改善箇所説明図

改善の内容

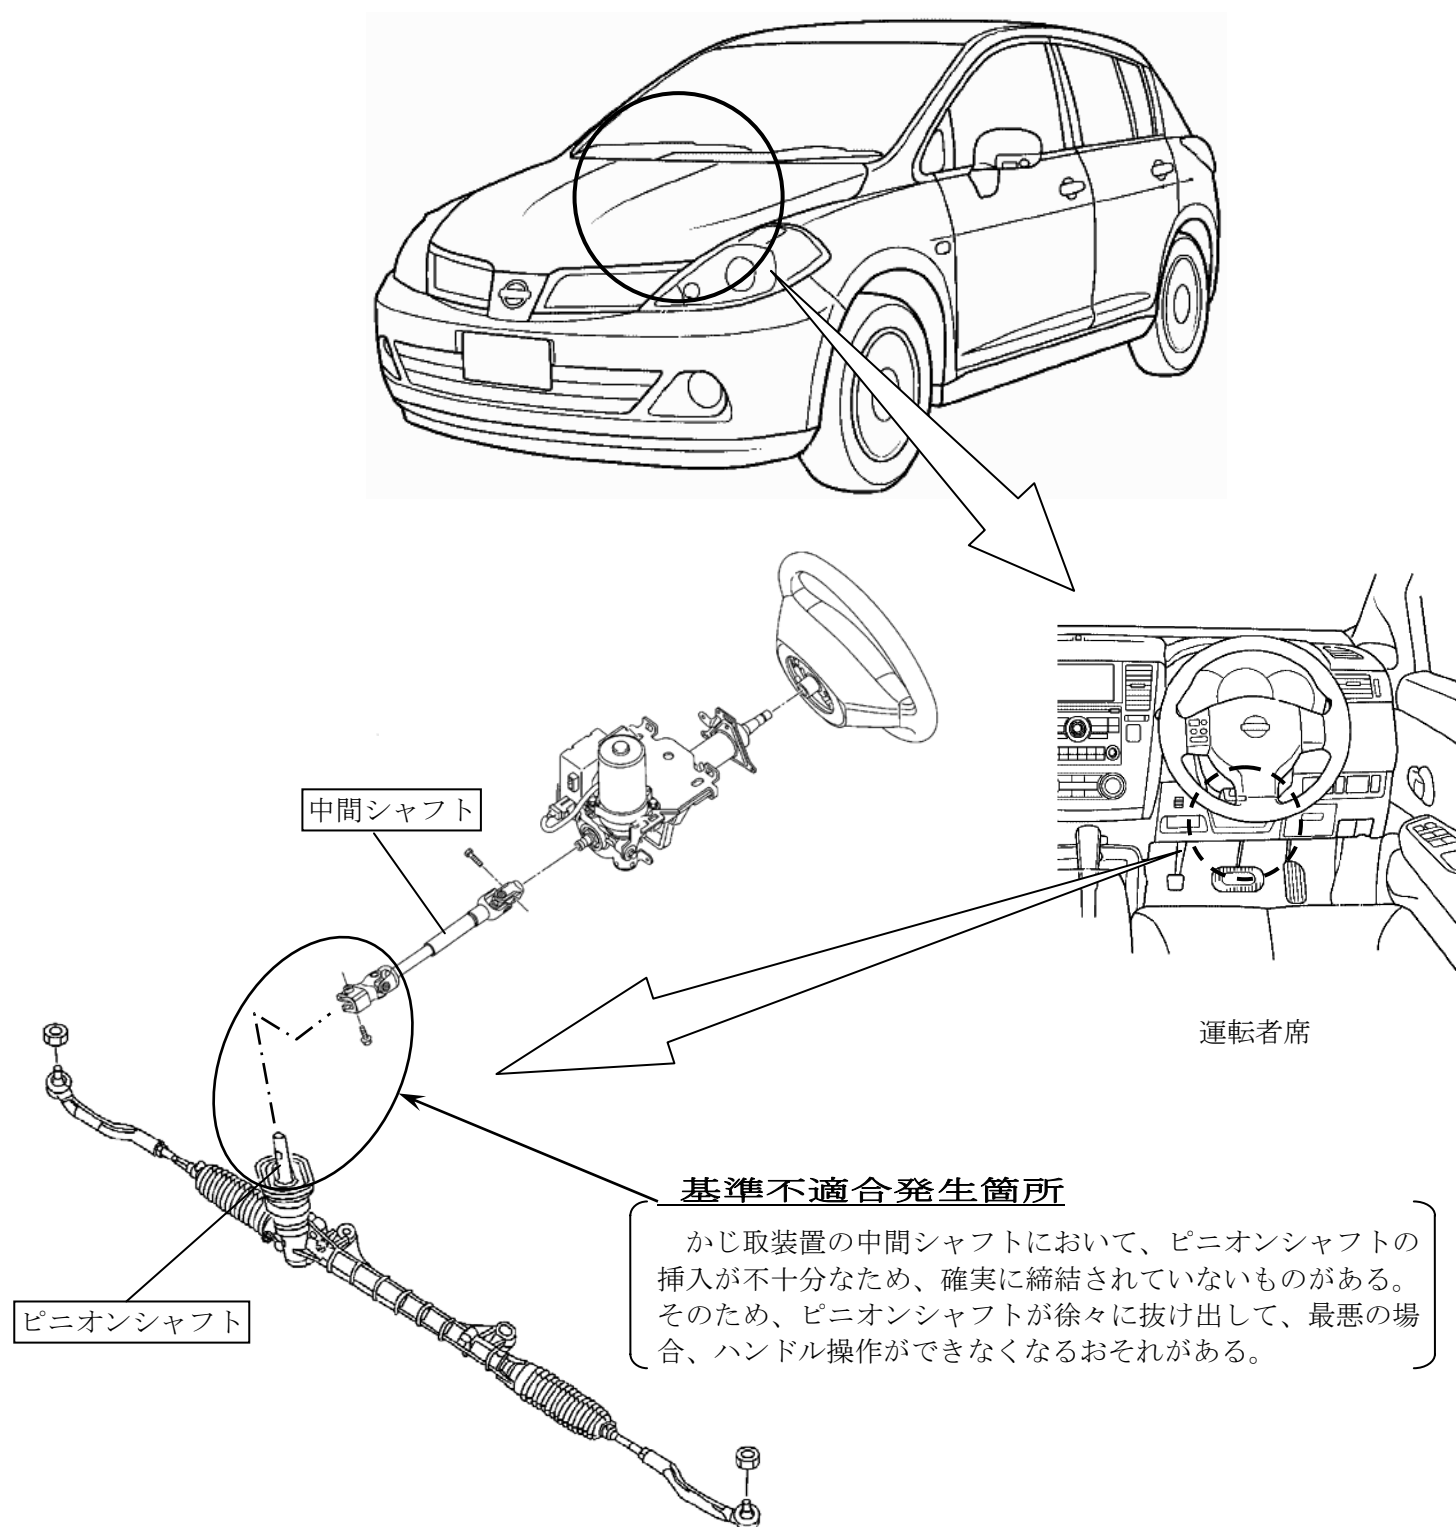
全車両、当該ピニオンシャフトの挿入代を点検し、挿入代が不十分な場合は、適切に挿入して組み付ける。

注： は、点検及び再組み付け部位を示す。

識別：銀色のシールをモデルナンバープレートに貼り付ける。
